ZAPYTANIA DO SPECYFIKACJI WARUNKÓW ZAMÓWIENIA

Dotyczy postępowania o udzielenie zamówienia publicznego pn.: **„Budowa zaplecza socjalnego gminnego obiektu sportowego przy ulicy Koszęcińskiej w Boronowie”**.

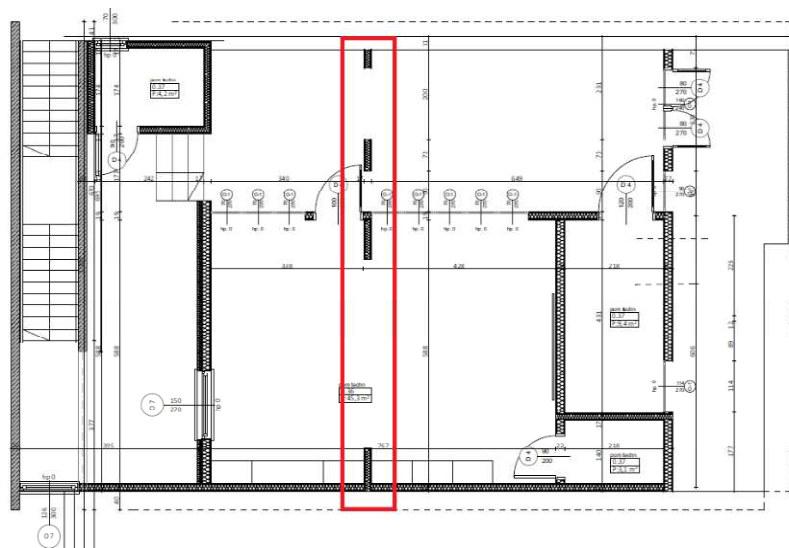
Prosimy o ponowne udostępnienie rysunku obrazującego rzut piętra – naszym zdaniem udostępniony PDF jest niekompletny. Prosimy o wyjaśnienie i potwierdzenie czy zaznaczona poniżej ściana na fragmencie rysunku jest prawidłowo wrysowana.

Zamawiający załącza rysunek, w którym ściana pokrywa się ze ścianą na rysunku wykonawczym konstrukcji (plik o nazwie: 1_RZUT_PIEŁTRA).
